LuK Service Info

Part Nr. 230 0112 10 – 280/295mm TGU6

Art.-Nr.: 230 0112 10

TB1048

Info: New design / Neues Design / Nouvelle conception / Nuevo diseño / Nuovo disegno / Nuovo segno

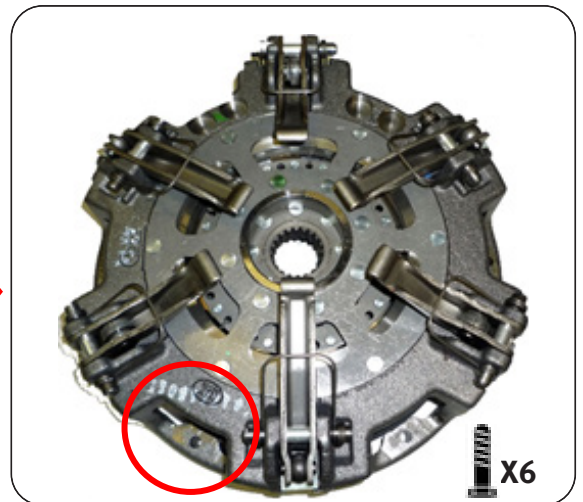
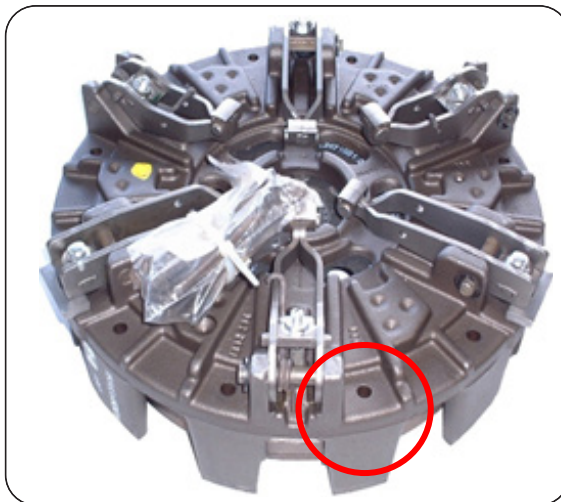
This new design utilises the latest clutch technology, using a vented housing for improved cooling and heat dispersal. Fully interchangeable with existing clutches with no modifications required to vehicle or flywheel. A new fixation bolt set 411 0164 11 6 x M8 x 1.25 x 50mm + Conical washer is supplied with new designs to accommodate the lower housing.
